N/Réf. : SGL70013_739_PU **SAINT-GILLES. Avenue de la Porte de Hal / Avenue Henri Jaspar /**
Gest. : AA **Place Loix**
NOVA : 13/PFD/1963638 **(= zone de protection de l'Ancienne maison et atelier du peintre**
Corr DU: Anne-Sophie **Hennebicq)**
VANHOUDENHOVE **DEMANDE DE PERMIS D'URBANISME : Installer des signalétiques**
directionnelles et de localisation tels que panneaux
d'informations, totems, poteaux et marquage au sol sur la voie
publique dans le cadre de la phase pilote des mobility hubs
Demande de BUP – DU du 28/02/2025

Avis de la CRMS

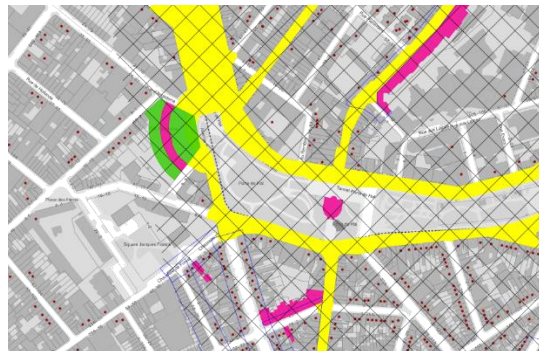
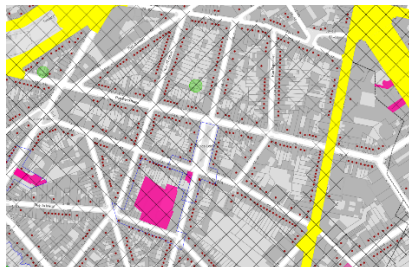
- 1) Place Loix : Le dispositif concerne les extrémités de la partie centrale verdoyée de la place, laquelle partie a connu une évolution au fil du temps.

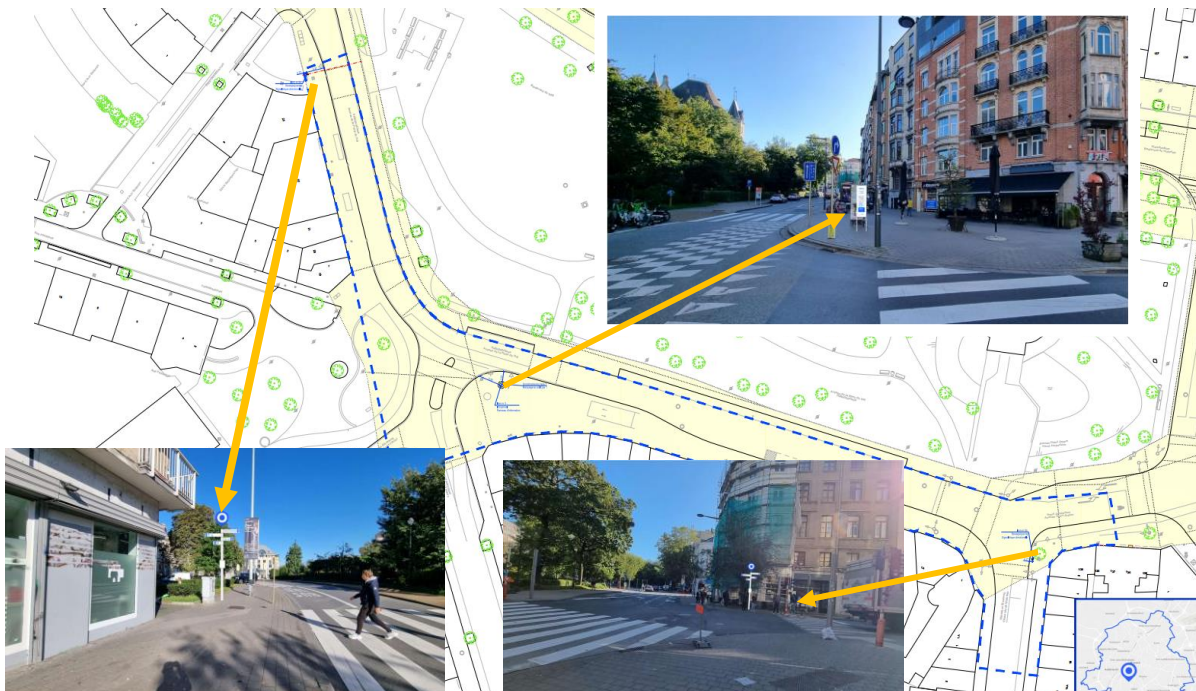
- 2) Porte de hal

Les dispositifs proposés ne constituent pas une gêne significative pour le bâtiment classé. Cependant, il s'agit ici d'un nouveau mobilier urbain qui s'ajoute à celui déjà existant, risquant d'accroître la confusion. Par ailleurs, la CRMS se montre peu favorable à l'installation de dispositifs fixes destinés à accompagner les nouvelles pratiques de mobilité, telles que les trottinettes et vélos en libre-service. Ces solutions sont, par nature, évolutives et peuvent être facilement mises à jour via des applications, sans nécessiter de supports fixes qui alourdissent et encombrant l'espace urbain. De manière plus générale, la CRMS préconise une clarification et une simplification des formes urbaines afin de renforcer la lisibilité et la cohérence de l'espace public. Cela implique de limiter l'accumulation d'éléments superflus et de privilégier la mutualisation des supports pour éviter la prolifération des dispositifs.
